請將議題列入交通運輸委員會2025年6月24日第三次會議：

建議優化博愛交匯處往凹頭段匯合人字形標記及加設指示牌

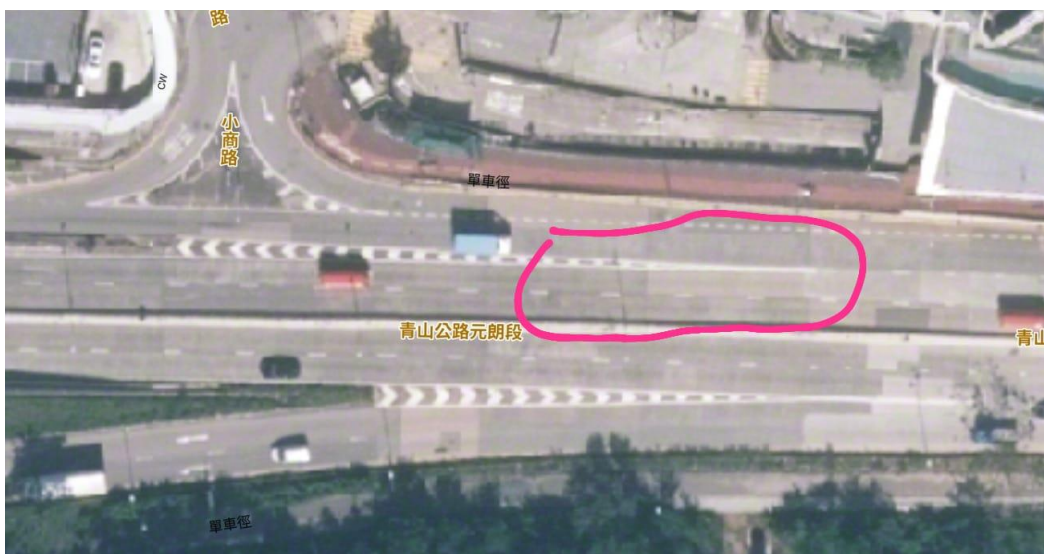
1. 博愛交匯處至凹頭段的車道合流問題：現時左線車輛與主線合流時經常擠塞，因現有標線設計未能讓車輛及時變道。建議優化匯合處的人字形標記長度，並增設左側虛線的雙白線，讓車輛可提前併入主路，改善擁堵情況。
